改善箇所説明図

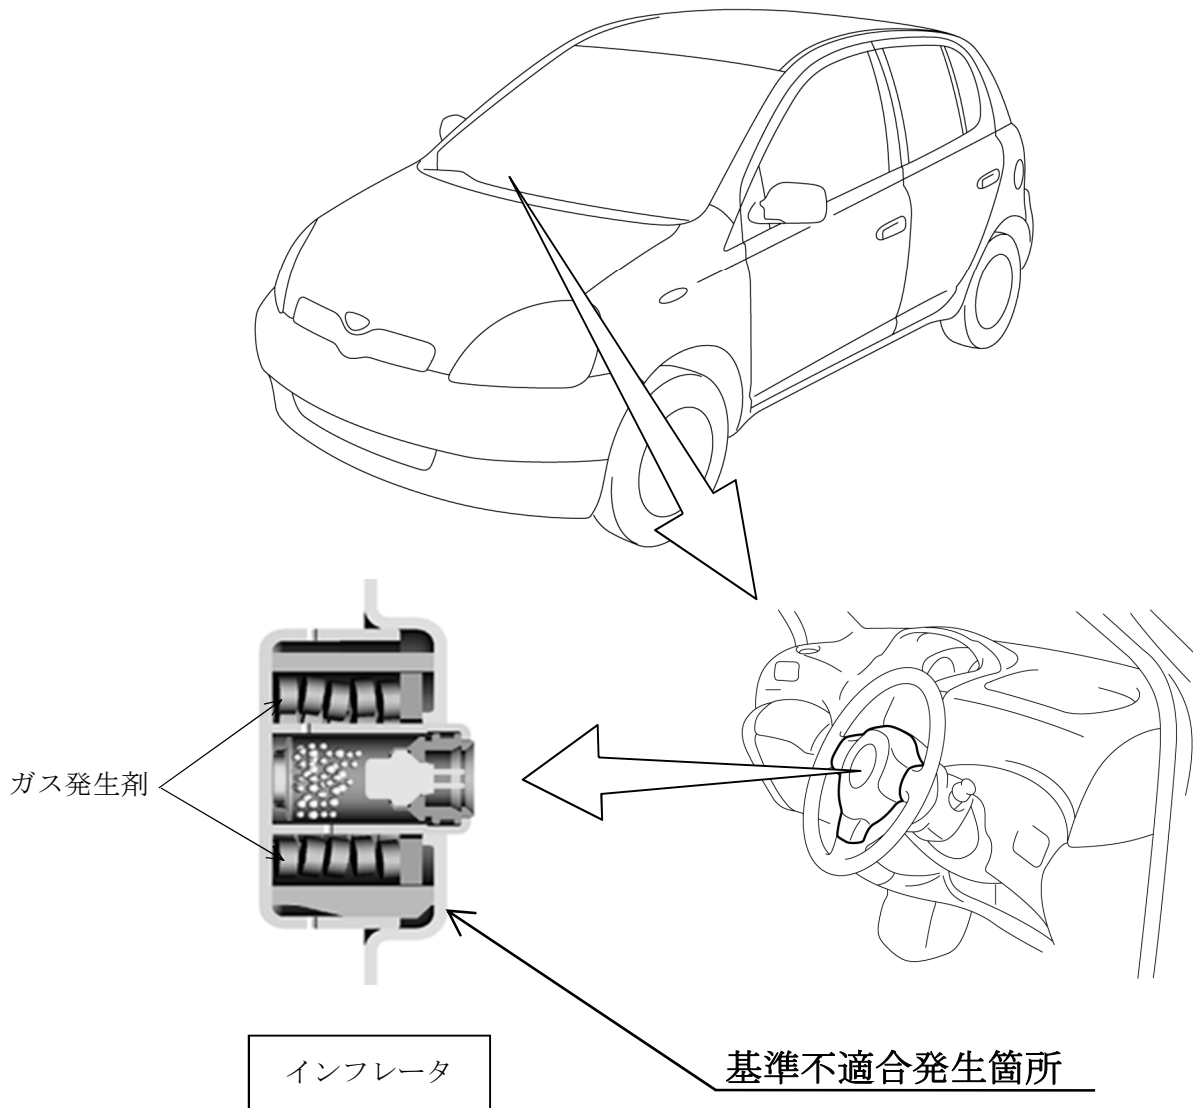
運転者席用エアバッグのインフレーター（膨張装置）において、ガス発生剤の吸湿防止が不適切なため、温度および湿度変化の繰り返しによりガス発生剤が劣化することがある。このため、エアバッグ展開時にインフレーター容器が破損するおそれがある。

全車両、予防的措置として当該インフレータを改良品と交換する。

識別：改善済車両には車台番号打刻の1桁目下部に黄色ペイントを塗布する。
